Autorité environnementale

Avis délibéré de l'Autorité environnementale sur le pont Jean-Jacques Bosc et ses raccordements, à Bordeaux (33)

n°Ae : 2016-40

Figure n° 3 : Disposition des voies prévue à la mise en service, en regardant vers Floirac (aval du fleuve à gauche). Coupe tirée du dossier du maître d'ouvrage.

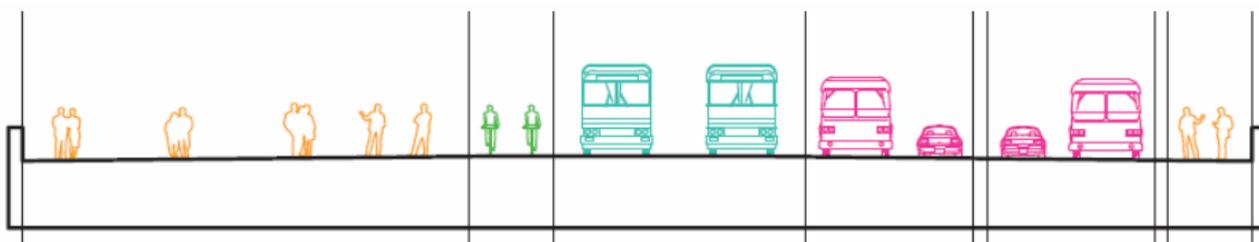
Les études de trafic ont été utilisées pour choisir les aménagements des carrefours d'extrémités, et pour choisir le nombre de voies à réserver à la circulation générale sur le pont. Aucune option d'une organisation de ces circulations à sens unique en combinaison avec le pont Saint-Jean n'est envisagée, ni la simplification des systèmes d'échange que cela pourrait permettre, au prix bien entendu de modifications profondes du schéma de circulation urbain.

Ce sont des comparaisons effectuées selon cette même méthode qui justifient que soit retenu le parti d'aménagement à 2x2 voies sur le pont, de préférence au parti à 2x1 voie. Les aménagements des carrefours d'extrémité du pont sont, de même, justifiés par « *la capacité nécessaire pour absorber le trafic sans saturation du système* ».

Figure n° 4 : Aménagement de la tête de pont rive gauche. Image tirée du dossier du maître d'ouvrage.

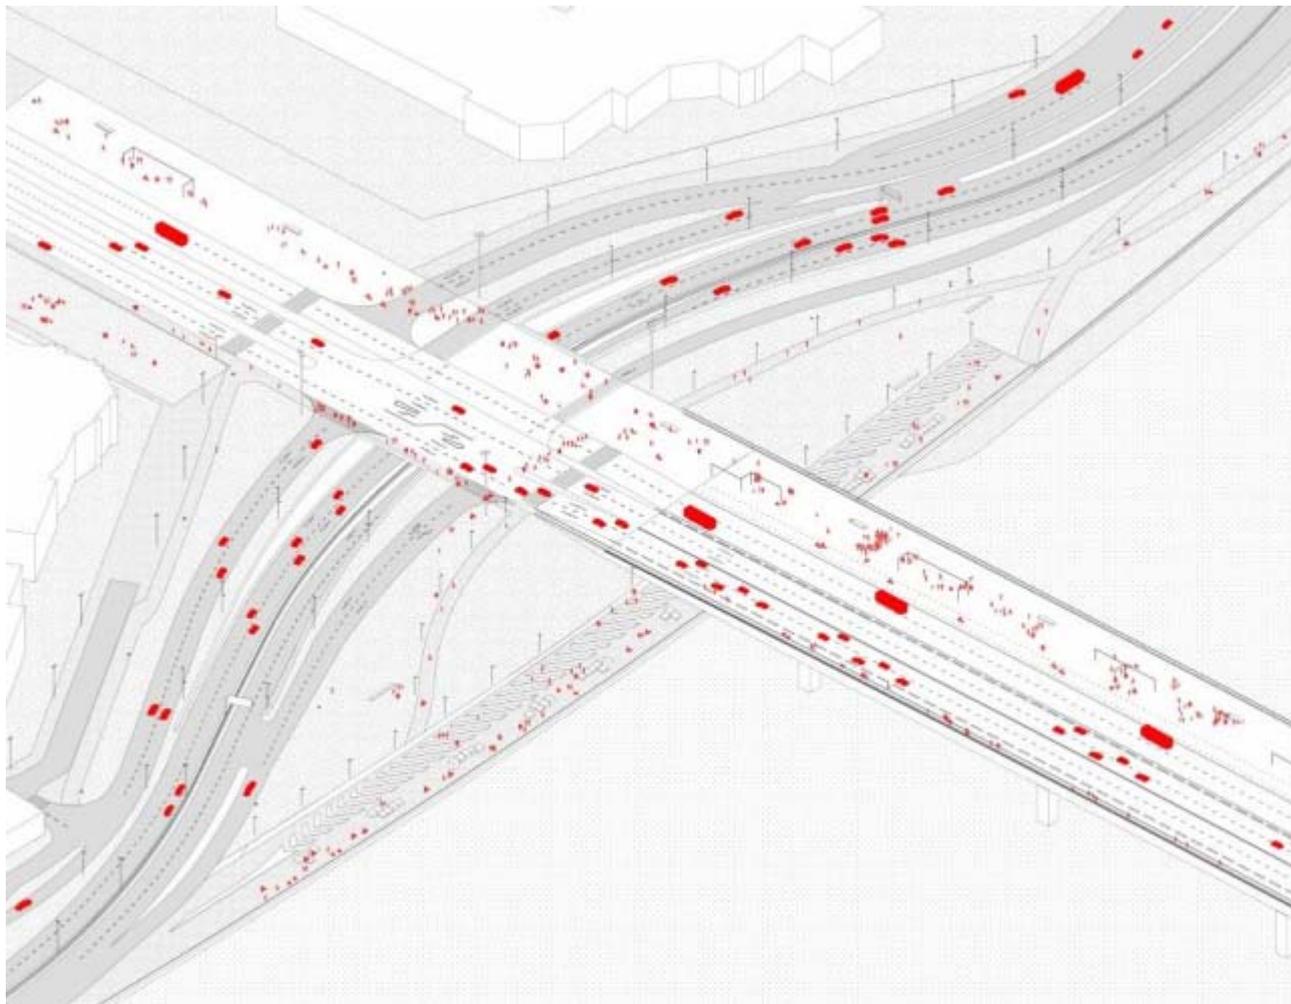
De même que pour les transports en commun, le dossier ne précise pas comment l'espace piéton très confortable et la piste cyclable prévus sur le pont se prolongent en ville de part et d'autre. Les diverses représentations des carrefours d'extrémité du pont ne figurent pas d'aménagements

cyclables³⁷ et les cheminements piétonniers à travers ces carrefours ne semblent pas conçus pour être particulièrement attractifs.

L'Ae recommande de renforcer la partie de la présentation du projet consacrée à la marche et au vélo, en détaillant notamment comment ces circulations pourront se diffuser efficacement dans la ville de part et d'autre depuis le pont, et comment en sera assurée la meilleure attractivité, en cohérence avec les objectifs annoncés du projet.
